Mission régionale d'autorité environnementale

AVIS DÉLIBÉRÉ SUR LE
PROJET D'EXTENSION DE LA CARRIÈRE DU ROCHER
porté par la société HERVE
sur la commune de Chenillé-Champteussé (49)

n° PDL-2024-8122 / 2025APPDL31

État actuel et état final projeté de la carrière - Source : Étude d'impact

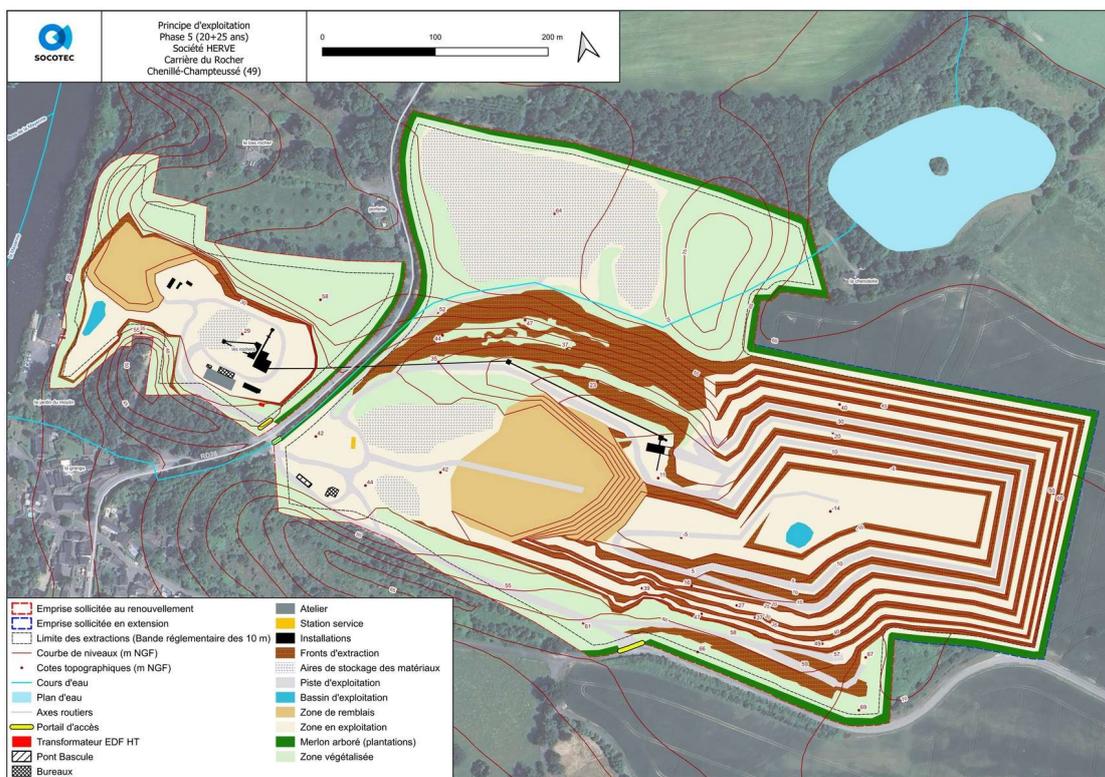
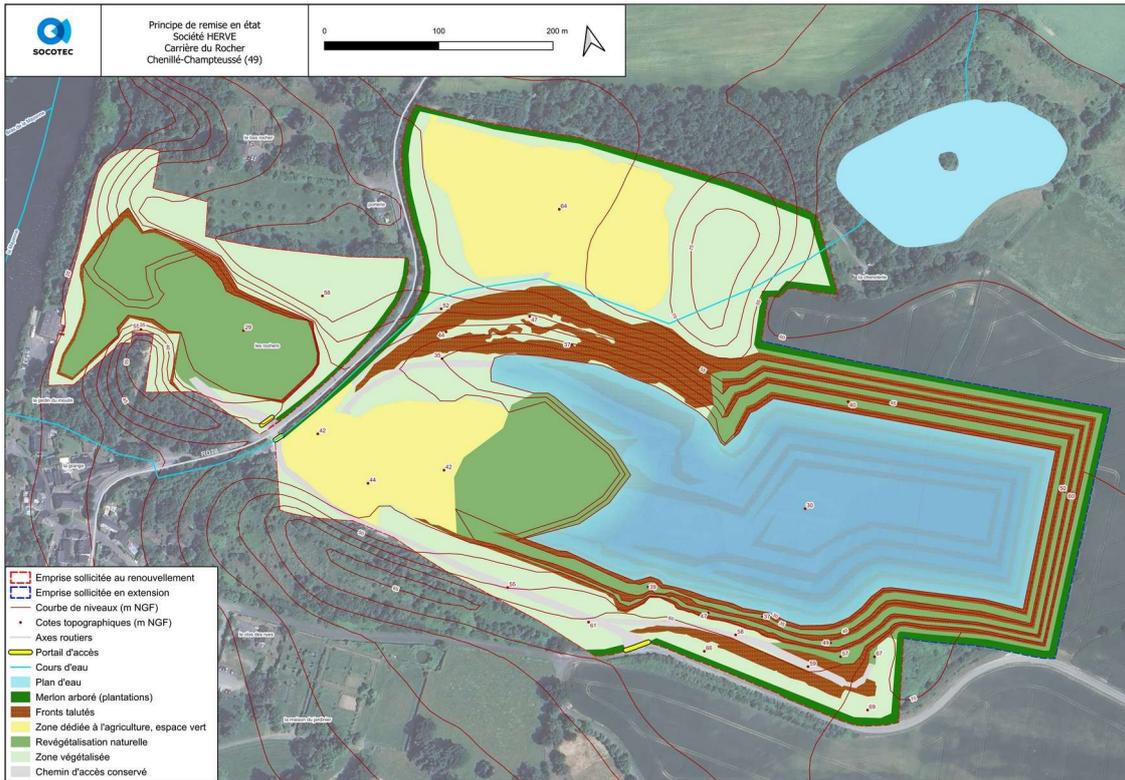
Le choix de la remise en état avec un plan d'eau doit également être davantage justifié. En effet, il ne semble pas que cette option (exposant la nappe souterraine à une importante évaporation et exposition aux pollutions) corresponde au moindre impact environnemental. Une comparaison des impacts environnementaux de ce choix avec ceux d'un comblement de la fosse (intégrant les problématiques de transport et de sécurité évoquées, sans précision) est attendue dans le cadre de l'étude d'impact, ainsi qu'une justification du choix retenu.

De plus, cette remise en état entraîne la destruction des milieux intéressants pour la faune, notamment protégée (Grenouille verte, Faucon pèlerin, reptiles...), prise en compte en phase d'exploitation (déplacement de la mare...) mais non analysée pour la remise en état qui va pourtant entraîner la disparition d'une mare, la modification importante du secteur de nidification du Faucon pèlerin, la disparition de milieux favorables aux reptiles...

Plus précisément, si l'étude d'impact prévoit bien de conserver le bassin utilisé notamment par la Grenouille verte en phase d'exploitation 5, alors qu'il devra être déplacé, ce bassin n'apparaît pas sur le schéma correspondant : des clarifications sont nécessaires. De plus, aucun bassin ne sera conservé suite à la remise en état du site. La mise en place de mesures ERC associées à sa destruction apparaît nécessaire.

- ***la remise en état avec un grand plan d'eau par rapport à une remise en état en terrain à vocation agricole ou écologique avec comblement de la fosse ;***

- ***préciser le devenir des bassins utilisés par la Grenouille verte en cours d'exploitation et après la fin de l'exploitation ;***
- ***justifier davantage l'absence d'impact sur le site Natura 2000 limitrophe ainsi que sur la ZNIEFF liée à la vallée de la Mayenne ;***
